## INA INFORMAZIONE TECNICA

# Braccio tenditore 533 0075 30

Osservare assolutamente la lunghezza delle viti

Figura: Sinistra, nuova versione - destra, vecchia versione

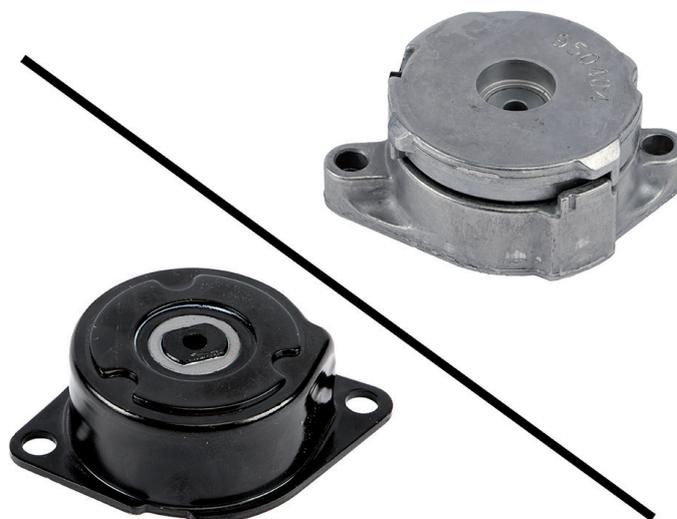
In seguito al costante perfezionamento dei nostri prodotti, il braccio tenditore 533 0075 30 è stato modificato. Per questo motivo, per un montaggio a regola d'arte nella nuova versione sono necessarie viti più corte. Le viti M8x35 devono essere modificate in M8x22.

L'informazione di servizio illustra le caratteristiche visive della versione prodotta finora (figura a destra) e della versione più recente (figura a sinistra).

Per il nuovo braccio tenditore 533 0075 30, per una riparazione a regola d'arte devono essere impiegate soltanto viti di dimensione M8x22!
